DIVISIONE V – SISTEMI DI VALUTAZIONE AMBIENTALE

Oggetto: [ID: 5454] Porto di Livorno. Rifiorimento della Diga Curvilinea. Valutazione preliminare ai sensi dell'art. 6, comma 9, del D.Lgs. 152/2006 e ss.mm.ii. Nota tecnica.

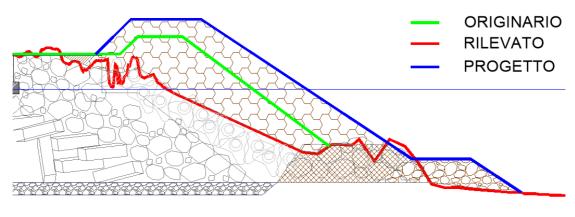
Dall'ultimo intervento di manutenzione effettuato a fine anni 80, l'opera ha subito numerose mareggiate che ne hanno progressivamente ridotto il grado di protezione, tanto che ad oggi risulta facilmente sormontabile, e la tracimazione che ne consegue ha creato importanti danni anche al paraonde in muratura ed alla fondazione dello stesso.

Col tempo la mantellata ha subito una perdita significativa di massi, con conseguente abbassamento della diga rispetto alle condizioni iniziali.
